Provincia di Biella

Determinazione n. **1379** del **22/09/2025**

Oggetto: Progetto sottoposto a fase di VERIFICA V.I.A. art. 19 D. Lgs. 152/06 e ss.mm.ii., presentato dalla "Bettoni 4.0" S.r.l., Azzone (BG) e denominato: "Progetto di rinnovo con modifica dell'attività estrattiva di ghiaia e sabbia in loc. Cascina Valle, Revisione 2025", da localizzarsi nei Comuni di Cavaglià (BI) + Tronzano Vercellese (VC) e Alice C.Ilo (VC) – Procedura svolta di concerto tra la Provincia di Biella e la Provincia di Vercelli – Giudizio conclusivo della fase di VERIFICA di Assoggettabilità a V.I.A.

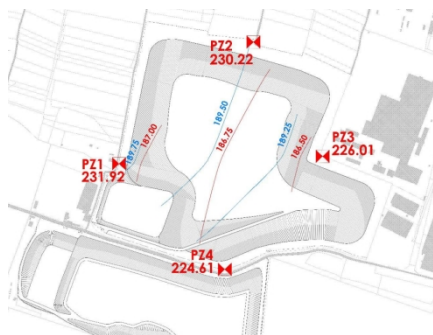
“QUESTIONE n. 17: L'Organo Tecnico Interprovinciale rileva che, nell'area degli impianti, è presente un pozzo che, nel Sistema Informativo Risorse Idriche della Regione Piemonte (S.I.R.I.) è indicato in uso con codice rilievo “BI00941” e la cui concessione (derivazione di acque sotterranee) fu volturata dalla “Fontana” S.p.A. alla “Edilcave” S.p.A. con la Determinazione Dirigenziale della Provincia di Biella n. 2237 del 13.08.2010.

Durante il sopralluogo condotto in data 03.07.2025, i componenti dell'Organo Tecnico Interprovinciale che vi presero parte appurarono, dalla lettura dei contatori, che il pozzo posto al di sotto dell'impianto di lavorazione è inutilizzato, mentre quello posto al di fuori dell'area autorizzata, nella particella 316 al foglio 26, è utilizzato per le operazioni di bagnatura delle piste e per le irrigazioni di soccorso. Considerando la dismissione dell'impianto di lavorazione e la riduzione dei quantitativi di acqua necessari, la “Bettoni 4.0” S.r.l. dovrà, nei chiarimenti fornire le proprie considerazioni rispetto all'invito che l'Organo Tecnico Interprovinciale qui rivolge di riconsiderare la propria decisione dismettendo il pozzo inutilizzato, posto al di sotto degli impianti di lavorazione.

La “Bettoni 4.0” S.r.l. tenga in ogni caso presente che, nella documentazione prodotta in allegato all'istanza qui istruita, ha omesso ogni valutazione di natura ambientale, circa il mantenimento dei pozzi suddetti, sia con riferimento al loro potenziale utilizzo, sia ai fini della dismissione e chiusura, allo scopo di eliminare opere inutilizzate che aumentano la vulnerabilità delle acque sotterranee. Per tale ragione dovrà provvedervi in sede di chiarimenti”.

Nel corso della riunione odierna, l'Organo Tecnico Interprovinciale rileva che, con i chiarimenti consegnati in data 25.08.2025, la "Bettoni 4.0" S.r.l. ha risolto la criticità segnalata nella Questione qui sopra riportata.
